SUPERINTENDENCIA DE INDUSTRIA Y COMERCIO	
RAD: 11-67280- -8	FECHA: 2013-07-31 12:19:04
DEP: 2020 DIRECCION DE NUEVAS CREACIONES	EVE: 1 REGISTRO/DEPOSITO/CONCESION/DEPOSITO
TRA: 2 PATENTES DE INVENCION	FOLIOS: 8
ACT: 519 PRESENTACION

Asunto: Radicación: 11-67280- -8
Trámite: 2
Evento: 1
Actuación: 519
Oficio: 14064
Folios: 8

Título de la solicitud: “Sistema de resistencia de flujo variable con estructura que induce la circulación en la misma para resistir variablemente el flujo en un pozo subterráneo”

Figura 3 del documento D1

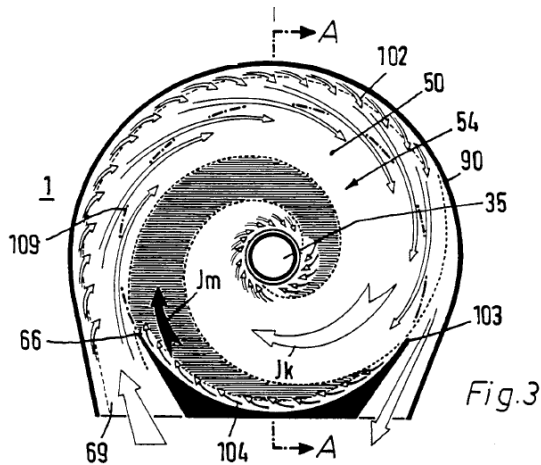
En virtud de lo anterior, la reivindicación 1 carece de novedad, ya que el documento D1 anticipa un sistema de resistencia de flujo que consta de una cámara, y en donde dicha cámara está conectada con una entrada y una salida del flujo, y que además en su interior hay medios que permiten alterar el flujo de tal forma que promueva el flujo radial hacia la salida.

- Reivindicación 2: La presencia del fluido a través de la cámara se evidencia en la figura 3 del documento D1.
- Reivindicación 4: La presencia de una sola entrada también es anticipada por D1 el cual muestra *“Tubos de succión en forma de trompeta 35 muestran una sección transversal ampliación de la sección de entrada 36 hacia la sección de salida 37.”* (Col. 2, líneas 19 a 21).
- Reivindicaciones 5 a 7: El documento D1 anticipa la presencia de un agujero de salida, y configuración geométrica a modo de aleta o borde sobresaliente que se proyecta en una de las paredes de la cámara, y que genera el efecto técnico de incidir directamente sobre la dirección de salida del flujo (Col 4, líneas 28 a 33, Fig. 3)

- Reivindicaciones 19 y 21: El documento D1 anticipa la presencia de un agujero de salida, y configuración geométrica a modo de aleta o borde sobresaliente que se proyecta en una de las paredes de la cámara, y que genera el efecto técnico de incidir directamente sobre la dirección de salida del flujo (Col 4, líneas 28 a 33, Fig. 3).

Figuras 22 a 24 del documento D1

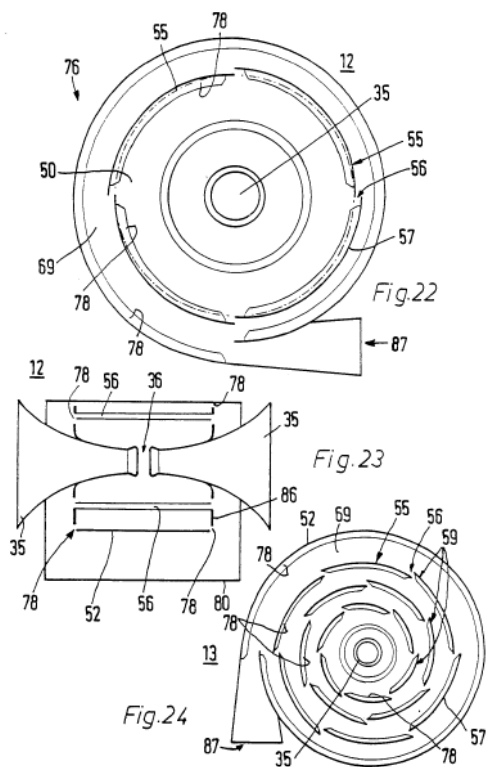
Características esenciales	D1
Un sistema de resistencia de flujo variable para el uso en un pozo subterráneo, el sistema comprende:	Es el objeto de la invención mejorar los separadores comunes de una cámara de vórtice, y que la separación en las cámaras de vórtices mejoren con la disminución de la resistencia al flujo, y una mejor separación se consigue mediante una disminución de volumen de los sistemas de cámara de múltiples.(Col. 1, líneas 37 a 41)
un dispositivo de selección de la vía de flujo que selecciona a través de cuál de las múltiples vías de flujo fluirá una mayor parte del fluido desde el dispositivo en base a una relación del fluido deseado al fluido indeseado en una composición fluida;	Cámara de vórtice, que se extiende desde las paredes de los extremos uno hacia el otro, y conectado a una salida de gas limpio y provisto de una toma de corriente en expansión, mientras que un dispositivo de guía está dispuesta entre los extremos internos de las entradas.(Col. 1, líneas 20 a 23) Las figuras. 22 y 23 muestran un separador cámara de vórtice 12, construido como un separador directa espiral 76 para gas crudo, admite un vórtice en la cámara 50 a través de la entrada de gas en bruto 87 a través de varias divisiones de entrada tangencial 56. (Col. 7, líneas 1 a 4, Figs. 22 a 24)

y una cámara de flujo que tiene una salida, una primera entrada conectada a la primera de las vía de flujo, una segunda entrada conectada a la segunda de las vía de flujo	Es una ventaja especial que el flujo principal se vea afectado por el borde de flujo 103 debido a la curvatura helicoidal de la carcasa de cilindro 48. Como resultado, una parte del flujo principal de alta energía pasa a lo largo de borde de flujo 103 hacia el remolino 54, logrando también un impulso de flujo de conducción en la carcasa 52 de la cámara de vórtice 50.(Col 4, líneas 28 a 33, Fig. 3)
y al menos una estructura que impide el flujo radial de la composición fluida desde la segunda entrada a la salida más que de flujo radial de la composición fluida de la primera entrada a la salida.
